监 理 检 查 记 录 表

工程名称: 合肥大陆马牌轮胎(中国)有限公司 8.3MW 分布式光伏发电项目 编号: ZHJL-JC-001

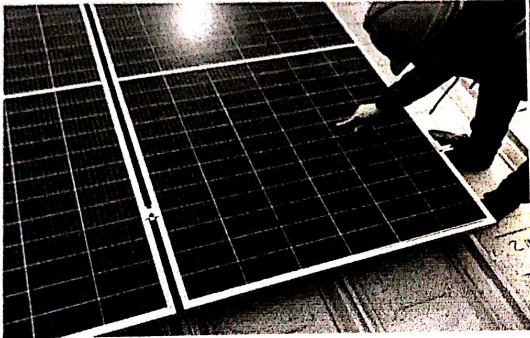
施工单位	阳光电源股份有限公司	监理单位	常州正衡电力工程监理有限公司
检查时间	2020 年 3 月 20 日	检查地点	生产车间、4、5 号箱变基础
检查类型	☒ 巡视 ☐ 定期 ☐ 专项		
施工及检查情况简述	组件安装巡检、土建设备基础混凝土强度测试		
存在问题	1. 导轨切割未做成品保护, 造成组件表面均为铝屑杂质 2. 组件直流线缆未按要求绑扎固定到位, 掉落屋面 3. 设备基础进出线镀锌钢管未做喇叭口处理    		
整改要求	1. 做好防护措施, 及时清理 2. 对未绑扎的线缆进行检查完成, 后期一定要重视, 避免因雨水造成短路 3. 对设备基础钢管进行喇叭口处理, 避免造成后期电缆铺设刮伤电缆		
检查人	王其春	施工项目部 签收人/日期	李大为
整改情况	已整改. 整改负责人: 李大为 日期		
复查意见	经检查, 整改合格. 复查人: 王其春 日期 2020.3.22
